TRANS/WP.29/2002/33
9 avril 2002

Forum mondial de l'harmonisation des Règlements
concernant les véhicules (WP.29)
(Cent vingt-septième session, 25-28 juin 2002,
point 4.2.7 de l'ordre du jour)

PROPOSITION DE PROJET DE COMPLÉMENT 3 À LA SÉRIE 01
D'AMENDEMENTS AU RÈGLEMENT N° 21

(Aménagements intérieurs)

FIGURE 1

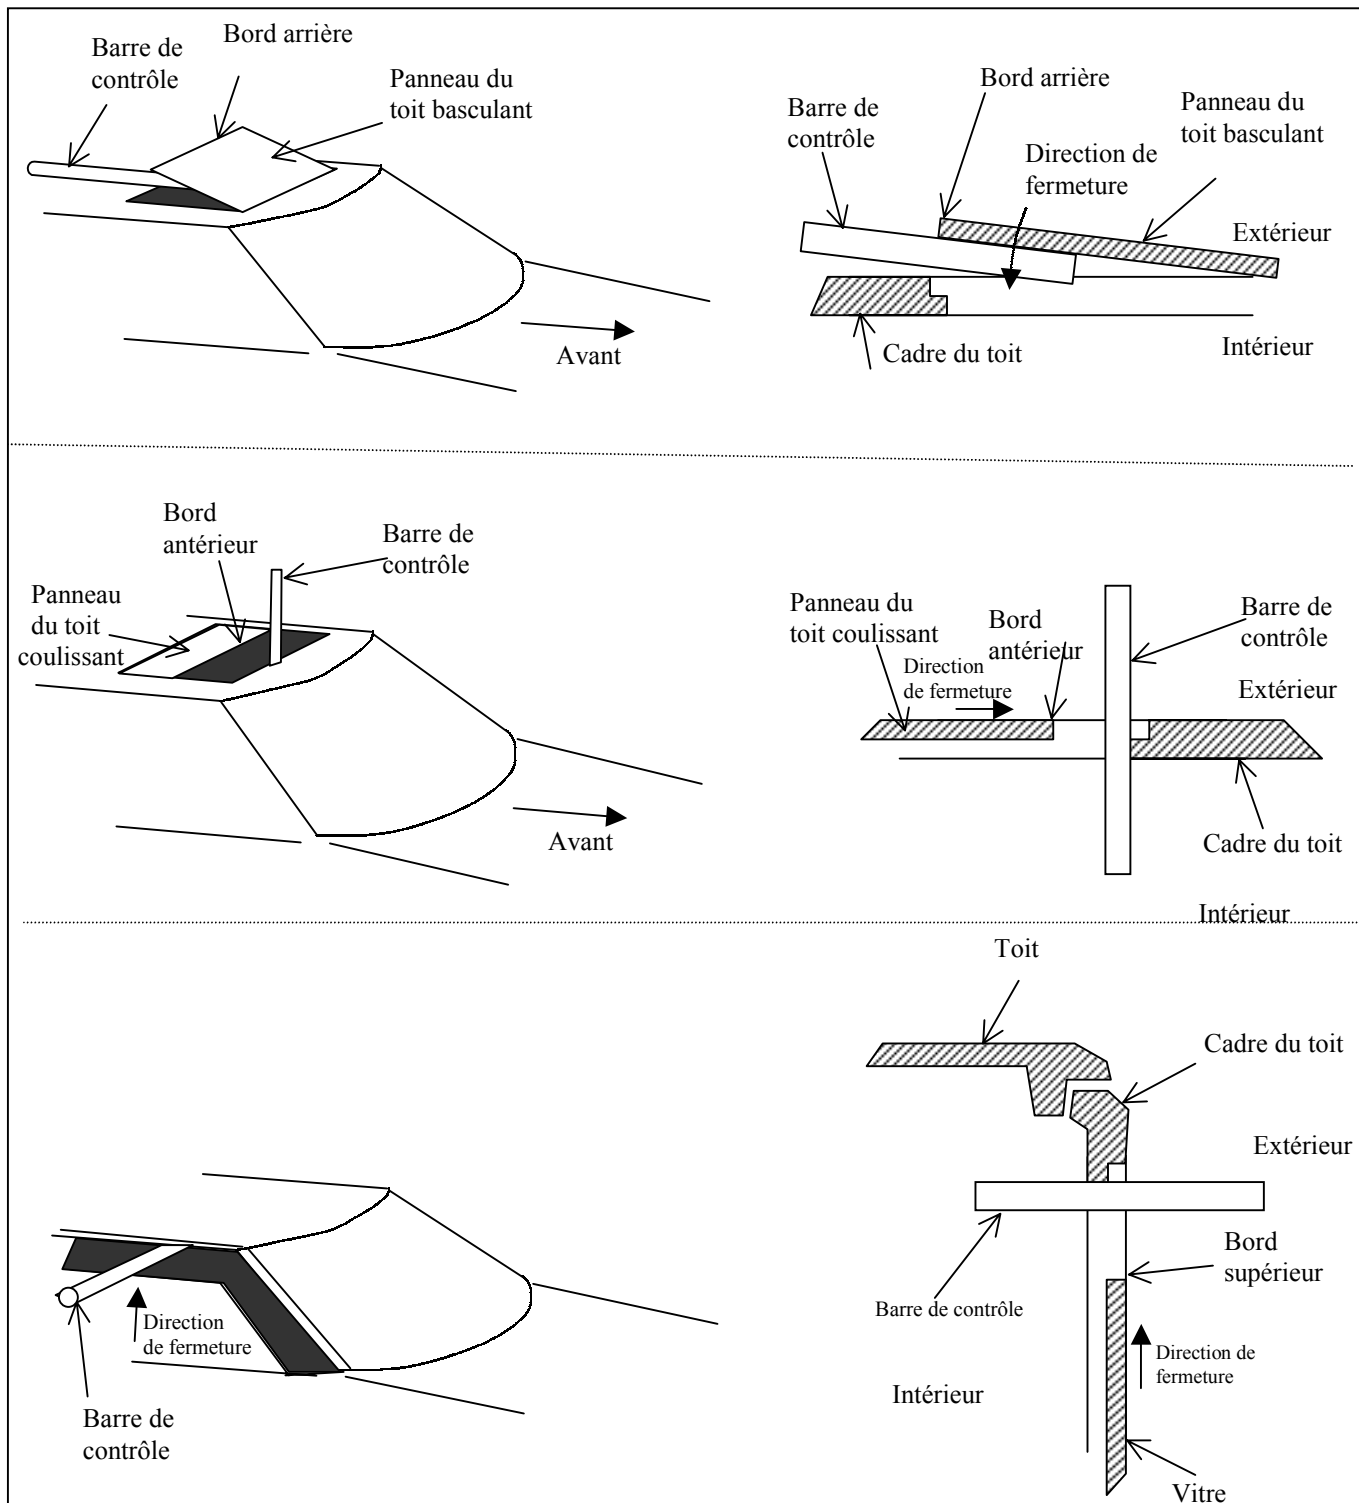
Pour mesurer l’ouverture, une barre de contrôle cylindrique est introduite (sans exercer de force) dans l’ouverture de l’intérieur vers l’extérieur du véhicule ou, le cas échéant, à partir de l’arrière de l’habitacle, normalement perpendiculairement

au bord de la vitre, du toit ouvrant ou de la cloison de séparation et perpendiculairement à la direction de fermeture, conformément à la figure 1 de l'annexe 9.

- 5.8.3.1.2.1 une position qui permet d'introduire dans l'ouverture une barre de contrôle cylindrique semi-rigide d'un diamètre de 200 mm aux mêmes points de contact que ceux utilisés pour déterminer le comportement à l'inversion au paragraphe 5.8.3.1.1;

FIGURE 2

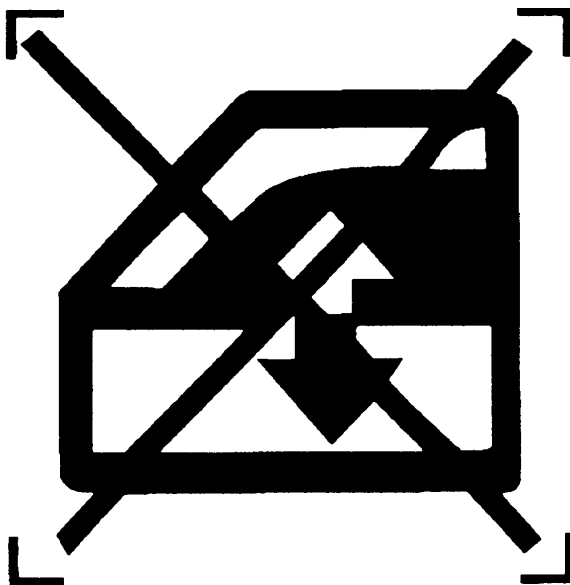
- Le commutateur du conducteur doit être placé de telle sorte que le risque de manipulation intempestive soit réduit au minimum. Il est identifié par le symbole représenté dans la figure 2 de l'annexe 9 au présent Règlement ou par un symbole équivalent, conforme par exemple à la norme ISO 2575:1998, reproduit dans la figure 3 de l'annexe 9 au présent Règlement.

Paragraphe 2.5

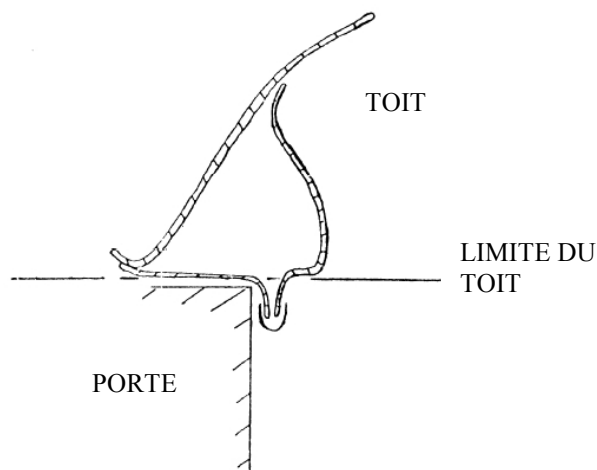
Sur les côtés du véhicule, le toit commence au bord supérieur de l'ouverture de porte. Dans le cas normal, les limites latérales du toit sont constituées par les contours formés par les bords inférieurs (vue latérale) de la carrosserie lorsque la porte a été ouverte. Dans le cas des fenêtres, la limitation latérale du toit est la ligne transparente continue (contour de pénétration des panneaux de fenêtres latérales). Au niveau des montants, la limitation latérale du toit passe par la ligne reliant les lignes transparentes. La définition du paragraphe 2.5 vaut aussi pour toute ouverture en position fermée du toit d'une voiture telle que définie aux paragraphes 2.7 ou 2.8. Pour les mesures, les rebords orientés vers le bas doivent être ignorés. Ils sont considérés comme faisant partie de la paroi latérale du véhicule.

Paragraphe 5.1.1

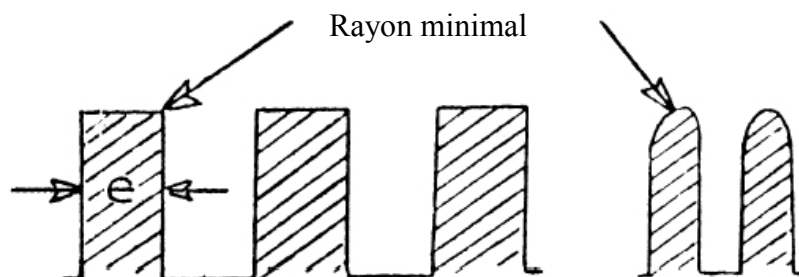
Une arête vive est une arête d'un matériau ayant un rayon de courbure de moins de 2,5 mm sauf dans le cas de saillies de moins de 3,2 mm à partir du panneau. Dans ce dernier cas, le rayon de courbure minimal n'est pas exigé, pourvu que la hauteur de la saillie ne soit pas supérieure à la moitié de sa largeur et que ses bords soient doux.

Les grilles sont considérées comme conformes aux spécifications si elles remplissent les exigences minimales du tableau suivant:

Paragraphe 5.1.5

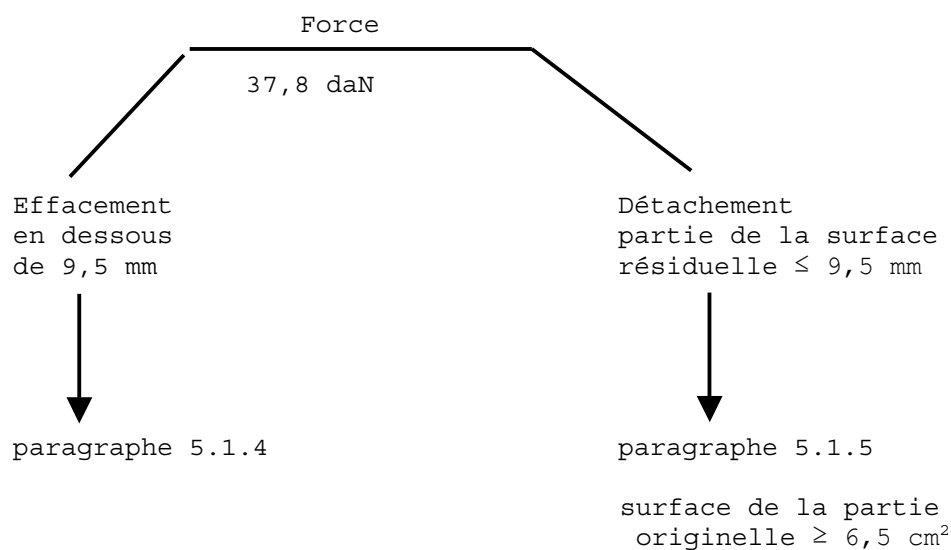
Les paragraphes 5.1.4 et 5.1.5 se complètent mutuellement, la première phrase du paragraphe 5.1.5 (c'est-à-dire effacement ou détachement sous une force de 37,8 daN) est appliquée et ensuite le paragraphe 5.1.4, dans le cas d'un effacement jusqu'à une saillie comprise entre 3,2 et 9,5 mm ou, dans le cas d'un détachement, les deux dernières phrases du paragraphe 5.1.5 (la surface de la section transversale est mesurée avant que la force ne soit appliquée). Cependant, si, pour des raisons pratiques, le paragraphe 5.1.4 doit être appliqué (effacement sous 9,5 mm et au-dessus de 3,2 mm), il peut être plus approprié, au choix du constructeur, de vérifier les spécifications du paragraphe 5.1.4 avant d'appliquer la force de 37,8 daN spécifiée au paragraphe 5.1.5.
